INFORME N° 0613-2022/MEM-DGAAM-DEAM-DGAM

Asunto : Informe final de evaluación de Segunda Actualización del Plan de Cierre de Minas de la unidad minera "Fosfatos Bayóvar" presentado por Compañía Minera Miski Mayo S.R.L.

Fecha : Lima, 02 de noviembre de 2022.

Ilustración 12: Dimensiones de Camión

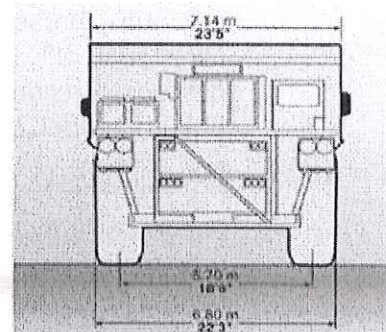
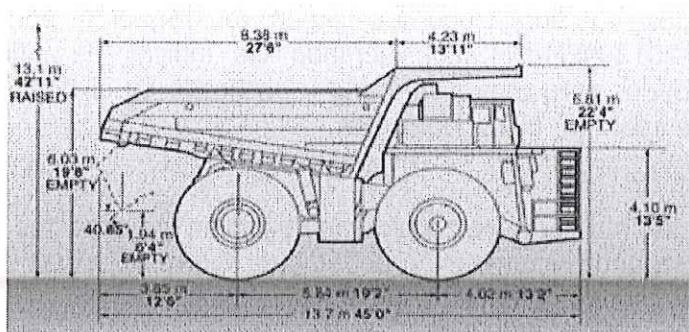
- *COMPAÑÍA MINERA MISKI MAYO S.R.L., ha determinado el rendimiento del equipo "Tractor D275AX-5E0 449 HP" en 4,206.50 m³ / día; sin embargo, los rendimientos recomendados para estos equipos fluctúan entre 2500 – 3,000 m³/día; esta Dirección considera que el rendimiento para la elaboración del presupuesto de cierre de la presente actualización del plan de cierre debe considerar un escenario más conservador, por lo que recomienda utilizar los rendimientos promedios en el análisis de costos unitarios de las partidas: "Nivelación de superficies área del tajo/back fill" y "Nivelación de superficie (**)".*

Respuesta: - COMPAÑÍA MINERA MISKI MAYO S.R.L. presenta los sustentos y desagregados requeridos, según lo siguiente:
